NOTA VAN INLICHTINGEN bij bestek ZLD-6107

Nota van inlichtingen behorend bij besteknr. ZLD-6107  
verstrekt aan gegadigden voor het versterken van het dijkvak Havens Terneuzen in de gemeente  
Terneuzen.

2° NOTA VAN INLICHTINGEN bij bestek nr. ZLD-6107

NOTA VAN INLICHTINGEN 3 bij bestek nr. ZLD-6107

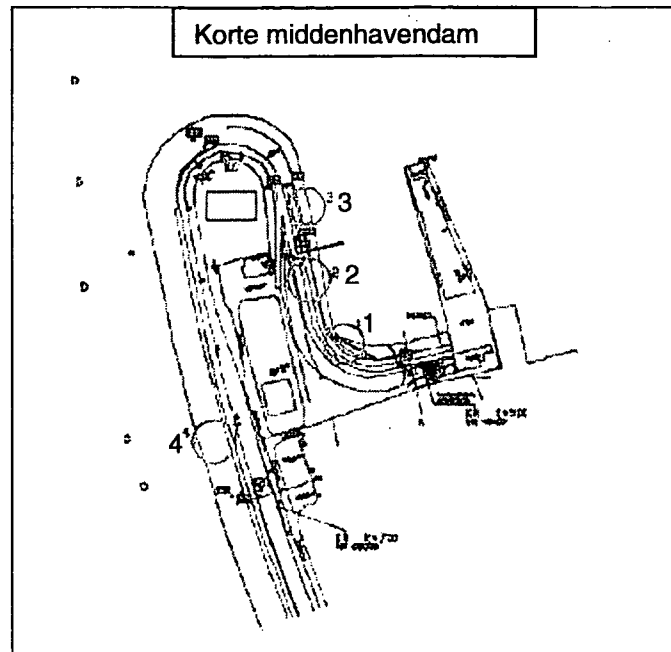
**5. Vraag:** Wat te doen met tonrondte van de steenbekleding op het bovenbeloop als de bekleding niet helemaal tot de kruin van de dijk loopt?

**Antwoord:** Tonrondte dient alleen te worden toegepast op de aan te brengen bekleding.
